LOGE GARDIEN 20 M² ET ASSAINISSEMENT — SP 1 CHERRAT — VARIANTE B

Guide génie civil et dossier de validation — redessin depuis le plan d'équipement CHR 4, le plan BA indice D (13/05/2026) et le décorticage loge + assainissement

Déviations site Cherrat — LGV Kénitra-Marrakech (SP 1) · Indice B · 05/11/2026

FONDATIONS ET ASSAINISSEMENT (coupe à -0,05)

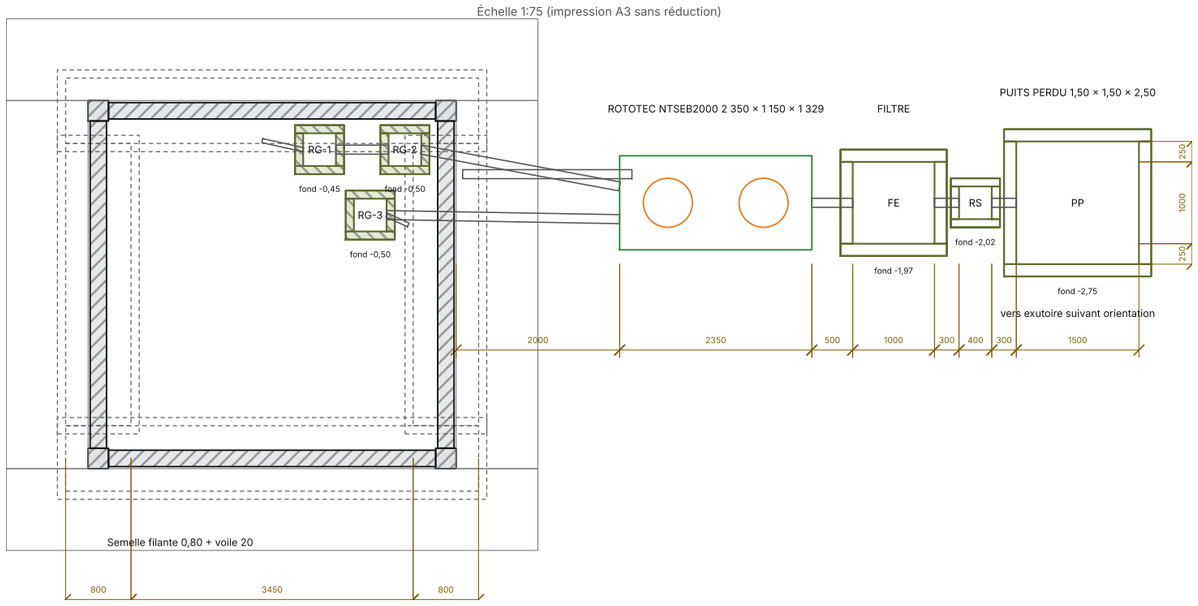
N°	Thème	Constat	Qui tranche	Avis / décision	Visa
1	Cohérence	Fondations selon le plan BA indice D (13/05/2026) : semelle filante sous voile BA 20 jusqu'au dallage, puis agglos ; 4 poteaux 25×25 (4T14). Largeur retenue 0,80 (Khalid, 05/11) alors que le texte du plan indique « semelle filante 60×20 ».	BET STAM		
2	Cohérence	Décorticage de juin périmé (semelles isolées 0,80, poteaux 20×20, chaînage CH, soubassement) : métré béton / acier à reprendre sur l'indice D.	Achats		
3	Cohérence	Plan guide STAM « BA fosse septique » (reçu le 15/10) : fosse béton 2 compartiments 2,00 + 1,00 × 1,50 int., voiles 20, puits filtrant H 8,00 m. Non retenu (choix confirmé le 05/11 : fosse 2,00 × 1,00 × 1,50, puits perdu 1,50 × 1,50 × 2,50) : à faire acter par le BET.	BET STAM / MOE		
4	Cohérence	Chaîne de cotes Nord : 1,15 et 1,05 écrits mais 1,30 et 0,90 mesurés au dessin (somme 2,20 identique). Fenêtre C0 placée de 1,30 à 2,30 (dessin, au-dessus de l'évier).	Archi / BET

COUPE A-A (séjour, vue vers le Nord)

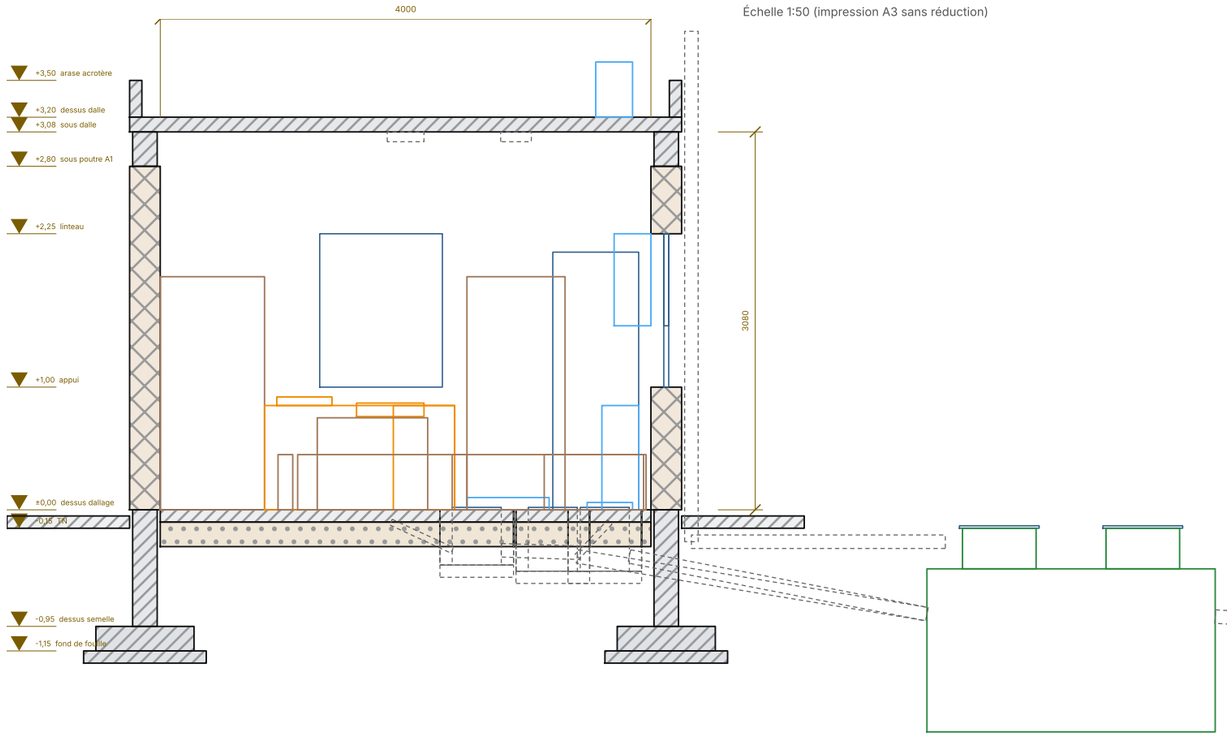
5	Validé	Menuiseries : « C0 » du plan = C2 1,25 × 1,00 ; « C2 » du plan = C3 0,75 × 0,75 (validé par Khalid le 05/11).	—		
6	Cohérence	Dalle : 12 cm et acrotère 50 au plan BA, 10 cm et 32 en coupe A-A. Retenu dalle 12 (BA) et arase acrotère +3,50 (coupe A-A) : à confirmer.	BET STAM		
7	Cohérence	Dallage : « 5 / 8 » en coupe A-A, 10 cm au décorticage. Retenu dallage 10 sur hérisson 20.	BET		
8	Cohérence	Trottoir périphérique : 0,50 en vue en plan, 1,00 au détail BA. Retenu 1,00 (BA).	BET		
9	Validé	Assainissement (schéma non coté au plan) : regards 40 × 40, filtre épurateur en béton 1,00 × 1,00, puits perdu 1,50 × 1,50 × 2,50 à l'Est, toutes les eaux par la fosse (validé par Khalid le 05/11).	—		
10	Validé	Regards RG-1 à RG-3 sous le dallage intérieur, tampons hermétiques (validé par Khalid le 05/11).	—		
11	Exploitant	SP1 est une station d'eau potable : distances du puits perdu à la bâche 500 m³, aux conduites et à tout captage à faire confirmer par l'ONEE.	ONEE-BO

COUPE B-B (sanitaire, fosse, filtre, puits perdu)

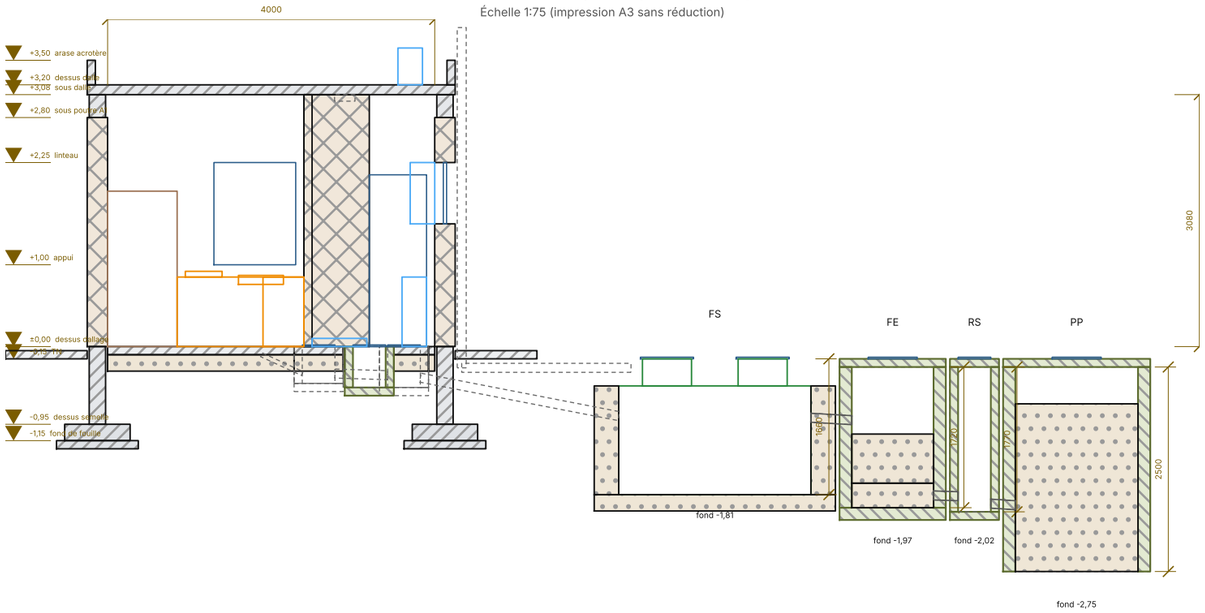
12	Assainissement	Perméabilité du sol inconnue pour le puits perdu : essai de percolation à faire avant exécution.	Géotechnique		
13	Assainissement	Ventilation de la fosse non dessinée : ajoutée en Ø110 le long de la façade Est jusqu'à +3,90.	BET		
14	Réseaux	Absents des plans : arrivée d'eau potable, alimentation électrique (depuis le TGBT), tableau, éclairage extérieur, mise à la terre.	MOE / électricien		
15	GC	Cloisons intérieures et équipements non cotés : relevés à l'échelle du dessin (± 5 cm).	Archi		
16	GC	Implantation : le contrôle au levé du 30/10/2026 place la loge 28 à 50 cm au nord de sa position théorique. Calage NGM à fournir.	Topographe		
17	GC	Terrasse pente 2 % : étanchéité, forme de pente et gargouille non détaillées.	BET		
18	Rototec	Fiche Rototec : la fosse doit être précédée d'un séparateur de graisses (bac à graisse) sur les eaux de cuisine. À ajouter sur la ligne RG-1.	MOE

19	Rototec	Pose (guide Rototec) : lit de gravier lavé 20/30 ép. 15-20, épaulement gravier 20-30 cm, remplissage en eau pendant l'épaulement, recouvrement 30-40 cm de terre végétale, tranchée à 1 m minimum de tout bâtiment. Zone piétonne : véhicules interdits à moins de 2 m, sinon dalle autoportante.	Chantier		
20	Rototec	NTSEB2000 : 2 000 l, 2 compartiments, 2 350 × 1 150 × 1 329, entrée à 960 et sortie à 940 du fond, Ø125. Nombre d'usagers (EH) admissible absent du plan constructeur : à demander au fournisseur.	Fournisseur
